# 改善箇所説明図

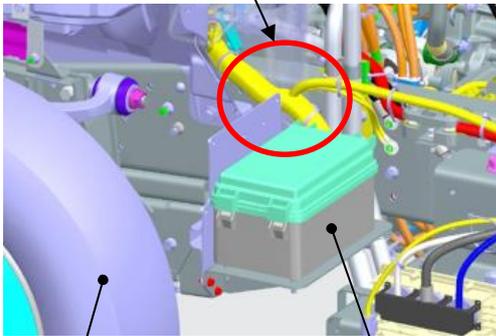
電動トラックのハイカレントヒューズボックスに接続しているハーネスにおいて、分岐部に施している保護テープによる防水処置が不適切なため、保護テープが損傷するとハーネス内部に水が浸入してハイカレントヒューズボックス内で結露水が発生することがある。

そのため、結露水がハイカレントヒューズボックス内のリレー等に滴下して端子部が被水すると、EV システムが機能しなくなって走行不能に至る等の不具合が生じるおそれがある。

全車両、ハイカレントヒューズボックス行きハーネス分岐部に防水テープと防水シートを追加する。また、当該ボックス内部のリレー、ヒューズ、ハーネスの端子を点検し、腐食等が認められたものは修復または新品に交換すると共に、当該ボックス内部に水が浸入していた場合は水を除去する。

注：  は、防水テープと防水シートを追加する部品を示す。
